INGENIERIA Y CONSTRUCCIONES	HALLAZGOS Y OBSERVACIONES ELÉCTRICAS ITSE COISHCO		 Austral Group S.A.A. Austevoll Seafood Company
	ÁREA DE INSPECCIÓN: TDF - PUNTA PEJERREY		
	SEDE: COISHCO - CHIMBOTE	FECHA: 26-09-22	
	ÁREA: TDF - PUNTA PEJERREY	NÚMERO DE HALLAZGO: 34

Ítem 3

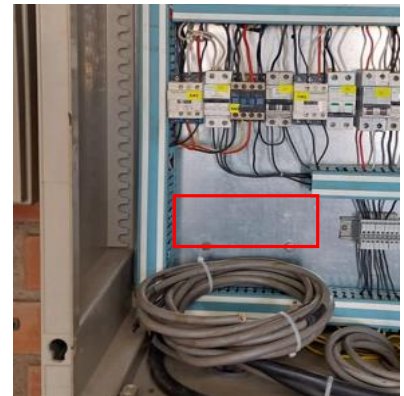
ITEM	OBSERVACIONES	ACTIVIDAD A REALIZAR	EQUIPO INSPECCIONADO
1	PUERTA DE INGRESO AL TDF-PUNTA PEJERREY NO CUENTA CON ROTULACIÓN DE NOMBRE DE LA ZONA	Se requiere rotular la puerta de ingreso con el nombre de la zona o área en este caso TDF-PUNTA PEJERREY	TDF - PUNTA PEJERREY
2	PUERTA DE INGRESO AL TDF-PUNTA PEJERREY NO CUENTA CON ROTULACIÓN DE SEÑALIZACIÓN DE PELIGRO O RIESGO ELÉCTRICO	Se requiere rotular la puerta de ingreso al TDF-PUNTA PEJERREY con señalización de riesgo o peligro eléctrico, como medida de seguridad	TDF - PUNTA PEJERREY
3	BANDEJAS ELÉCTRICAS NO CUENTAN CON CABLE DE ATERRAMIENTO METÁLICO CONECTADO A TIERRA	Se requiere la instalación del cable de aterramiento electrico para las bandejas portacables del TDF-PUNTA PEJERREY como medida de protección	TDF - PUNTA PEJERREY
4	TABLERO NO PRESENTA ROTULACIÓN INDICANDO NOMBRE Y NIVEL DE TENSIÓN PARA RÁPIDA IDENTIFICACIÓN EN SU PUERTA	Se requiere rotular el tablero indicando el nombre del tablero y nivel de tensión para su fácil identificación.	Tablero de bomba de Achique, Cloro N°1 - N°2 T-PEJ-3

Ítem 6

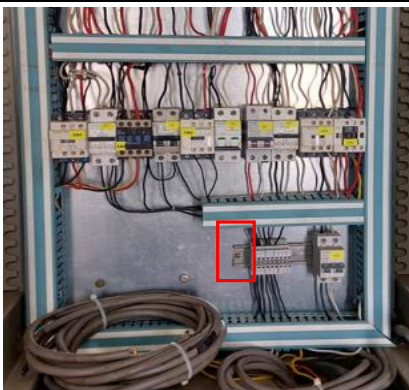
5	TABLERO NO PRESENTA ROTULACIÓN CON SEÑALIZACIÓN DE PELIGRO O RIESGO ELECTRICO EN SU PUERTA	Se requiere rotular el tablero con señalizacioón de riesgo o peligro a choque eléctrico, como medida de seguridad preventiva.	Tablero de bomba de Achique, Cloro N°1 - N°2 T-PEJ-3
6	TABLERO NO PRESENTA BARRA DE TIERRA PARA ATERRAMIENTO PARA LOS CIRCUITOS QUE SALEN DEL TABLERO	Se requiere la instalación de una barra de tierra, para la conexión de los cables de tierra del tablero.	Tablero de bomba de Achique, Cloro N°1 - N°2 T-PEJ-3
7	CIRCUITO DE ILUMINACIÓN NO PRESENTA ITM DIFERENCIAL	Se requiere la instalación de un ITM diferencial para el circuito diferencial como medida de protección.	Tablero de bomba de Achique, Cloro N°1 - N°2 T-PEJ-3
8	CIRCUITO DE TOMACORRIENTES INDUSTRIALES NO PRESENTA ITM DIFERENCIAL	Se requiere la instalación de un ITM diferencial para el circuito de tomacorrientes.	Tablero de bomba de Achique, Cloro N°1 - N°2 T-PEJ-3

Ítem 9

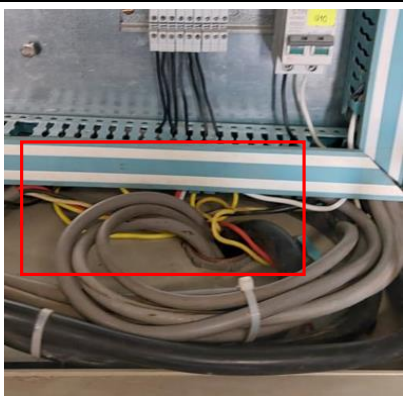
9	CABLE ENROLLADO COMO RESERVA	Si no se requiere el uso del cable que se encuentra enrollado se debe retirar.	Tablero de bomba de Achique, Cloro N°1 - N°2 T-PEJ-3
10	CABLES DE TIERRA ENREDADOS, NO SE IDENTIFICA A QUE CIRCUITO PERTENENCEN	Se requiere identificar y rotular los cables de tierra existentes a los circuitos que pertenescan,	Tablero de bomba de Achique, Cloro N°1 - N°2 T-PEJ-3
11	CABLES FUERA DE LA CANALETA ELECTRICA	Se requiere un ordenamiento de los cables, agruparlos por circuitos sujetandolo con cintillo para mejor fijación	Tablero de bomba de Achique, Cloro N°1 - N°2 T-PEJ-3
12	TABLERO NO PRESENTA ROTULACIÓN CON NOMBRE DE TABLERO NI NIVEL DE TENSIÓN	Se requiere rotular el tablero indicando el nombre del tablero y nivel de tensión para su fácil identificación.	Tablero de control de bombas T-PEJ-4
13	TABLERO NO PRESENTA ROTULACIÓN CON SEÑALIZACIÓN DE PELIGRO O RIESGO ELECTRICO EN SU PUERTA O UBICACIÓN CERCANA AL TABLERO	Se requiere rotular el tablero con señalizacioón de riesgo o peligro a choque eléctrico, como medida de seguridad preventiva.	Tablero de control de bombas T-PEJ-4

Ítem 16

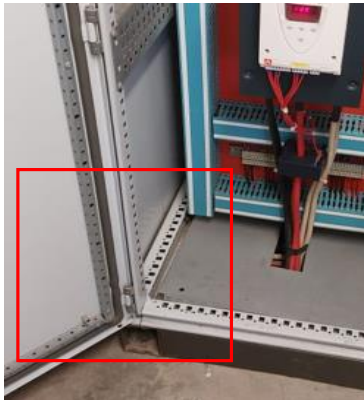
14	TABLERO NO PRESENTA BORNES DE TIERRA	Se requiere la instalación de bornes de tierra para la conexión con el cable de tierra	Tablero de control de bombas T-PEJ-4
15	TABLERO NO PRESENTA CABLE DE TIERRA DE ALIMENTACIÓN	Se requiere la instalación de un cable de tierra desde el tablero o pozo a tierra mas cercano. Este cable deberá estar conectado al borne de tierra	Tablero de control de bombas T-PEJ-4
16	TABLERO NO PRESENTA CABLE DE ATERRAMIENTO PARA PUERTA METÁLICA	Se requiere la instalación del cable de aterramiento eléctrico para la puerta metálica del tablero. Este cable debera ser conectado al borne de tierra del tablero, el cable deberá ser de color amarillo o verde con amarillo	Tablero de control de bombas T-PEJ-4
17	LIMPIEZA INTERIOR DEL TABLERO	Se requiere realizar una limpieza al interior del tablero, debido a que presenta polvo.	Tablero de control de bombas T-PEJ-4
18	GABETA NO PRESENTA ROTULACIÓN CON SEÑALIZACIÓN DE RIESGO O PELIGRO ELÉCTRICO	Se requiere realizar la rotulación de la gabeta con señalización de riesgo o peligro en la puerta de la gabeta	Tablero de bombas chinas T-PEJ-1

Ítem 21

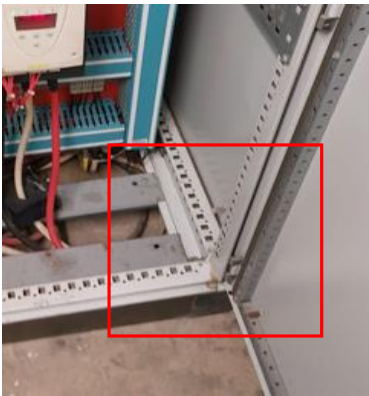
19	GABETA PRESENTA ROTULACIÓN CON TAMAÑO DE LETRAS PEQUEÑAS Y DESPEGÁNDOSE	Se requiere realizar un cambio en la rotulaciones con letras de mayor tamaño y que no esten despegandose	Tablero de bombas chinas T-PEJ-1
20	GABETA NO PRESENTA CABLE DE ATERRAMIENTO PARA PUERTA METÁLICA	Se requiere la instalación del cable de aterramiento eléctrico para la puerta metalica del tablero. Este cable debera ser conectado a la barra de tierra del tablero, el cable deberá ser de color amarillo o verde con amarillo	Tablero de bombas chinas T-PEJ-1
21	GABETA NO TIENE MANDIL DE SEGURIDAD	Se requiere la instalación de un mandil de seguridad dentro de la gabeta, para evitar el contacto directo y ocasionar accidentes	Tablero de bombas chinas T-PEJ-1
22	GABETA NO PRESENTA ROTULACIÓN CON SEÑALIZACIÓN DE RIESGO O PELIGRO ELÉCTRICO	Se requiere realizar la rotulación de la gabeta con señalización de riesgo o peligro en la puerta de la gabeta	Tablero de bombas de conservas T-PEJ-2

Ítem 24

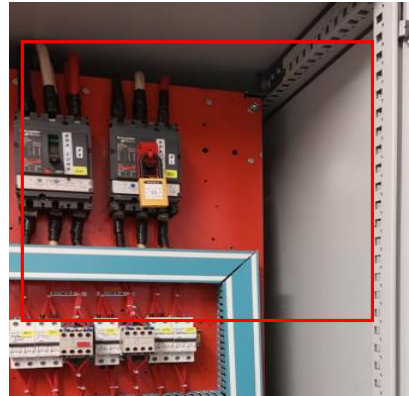
23	GABETA PRESENTA ROTULACIÓN CON TAMAÑO DE LETRAS PEQUEÑAS Y DESPEGÁNDOSE	Se requiere realizar un cambio en la rotulaciones con letras de mayor tamaño y que no esten despegandose	Tablero de bombas de conservas T-PEJ-2
24	GABETA NO PRESENTA CABLE DE ATERRAMIENTO PARA PUERTA METÁLICA	Se requiere la instalación del cable de aterramiento eléctrico para la puerta metalica del tablero. Este cable debera ser conectado a la barra de tierra del tablero, el cable deberá ser de color amarillo o verde con amarillo	Tablero de bombas de conservas T-PEJ-2
25	GABETA NO TIENE MANDIL DE SEGURIDAD	Se requiere la instalación de un mandil de seguridad dentro de la gabeta, para evitar el contacto directo y ocasionar accidentes	Tablero de bombas de conservas T-PEJ-2
26	TABLERO PRESENTA CABLE DE TIERRA DE COLOR NEGRO Y BLANCO	Se requiere que los cables de tierra conectados a la barra sean de color amarillo o verde con amarillo, en este caso se cubrira con cinta verde y amarilla los cables conectados de diferente color	Tablero de bombas de conservas T-PEJ-2

Ítem 30

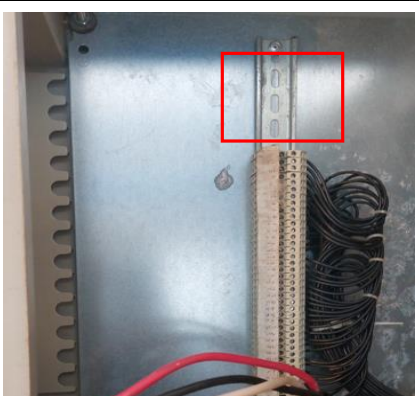
27	ROTULAR E IDENTIFICAR LOS CABLES DE TIERRA CONECTADOS A LA BARRA DE TIERRA	Se requiere identificar y rotular los cables de tierra existentes indicando a que bomba pertenece cada cable de tierra, de faltar un cable de tierra se requiere instalar un cable de tierra de color verde o amarillo	Tablero de bombas de conservas T-PEJ-2
28	TABLERO NO PRESENTA ROTULACIÓN CON NOMBRE NI NIVEL DE TENSIÓN	Se requiere rotular el tablero indicando el nombre del tablero y nivel de tensión para su fácil identificación.	Tablero de tomacorrientes - Sala de Bombas de agua de mar T-PEJ-3.2
29	TABLERO NO PRESENTA ROTULACIÓN DE SEÑALIZACIÓN DE RIESGO O PELIGRO EN SU PUERTA	Se requiere rotular el tablero con señalización de riesgo o peligro a choque eléctrico, como medida de seguridad preventiva.	Tablero de tomacorrientes - Sala de Bombas de agua de mar T-PEJ-3.2
30	TABLERO NO PRESENTA UN ITM PRINCIPAL	Se requiere la instalación de un ITM general para el tablero	Tablero de tomacorrientes - Sala de Bombas de agua de mar T-PEJ-3.2

Ítem 31

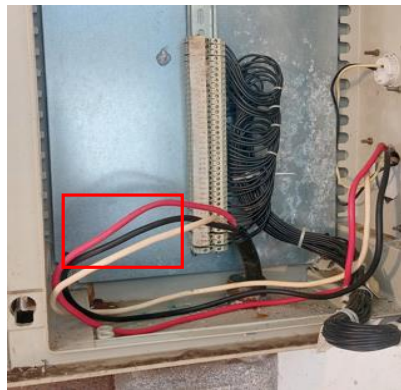
31	TABLERO NO PRESENTA ITM DIFERENCIAL PARA CIRCUITOS DE TOMACORRIENTES	Se requiere la instalación de un ITM diferencial, este debe ser conectado despues el ITM principal a instalar en el tablero	Tablero de tomacorrientes - Sala de Bombas de agua de mar T-PEJ-3.2
32	TABLERO NO PRESENTA BARRA DE TIERRA PARA LA CONEXIÓN DE SUS CIRCUITOS	Se requiere la instalación de una barra de tierra, para la conexión de los cables de tierra del tablero.	Tablero de tomacorrientes - Sala de Bombas de agua de mar T-PEJ-3.2
33	TABLERO NO PRESENTA CABLE DE TIERRA DE ALIMENTACIÓN	Se requiere la instalación del cable de tierra de alimentación para el tablero, este cable debe ir conectado a la barra de tierra tiene que ser de color amarillo o verde con amarillo	Tablero de tomacorrientes - Sala de Bombas de agua de mar T-PEJ-3.2
34	TOMACORRIENTES INDUSTRIALES NO PRESENTAN CABLES DE TIERRA	Se requiere la instalación de los cables de tierra para cada circuito de tomacorrientes industriales, estos deberan ser conectados a la barra de tierra a instalar, deberán ser de color amarillo o verde con amarillo	Tablero de tomacorrientes - Sala de Bombas de agua de mar T-PEJ-3.2
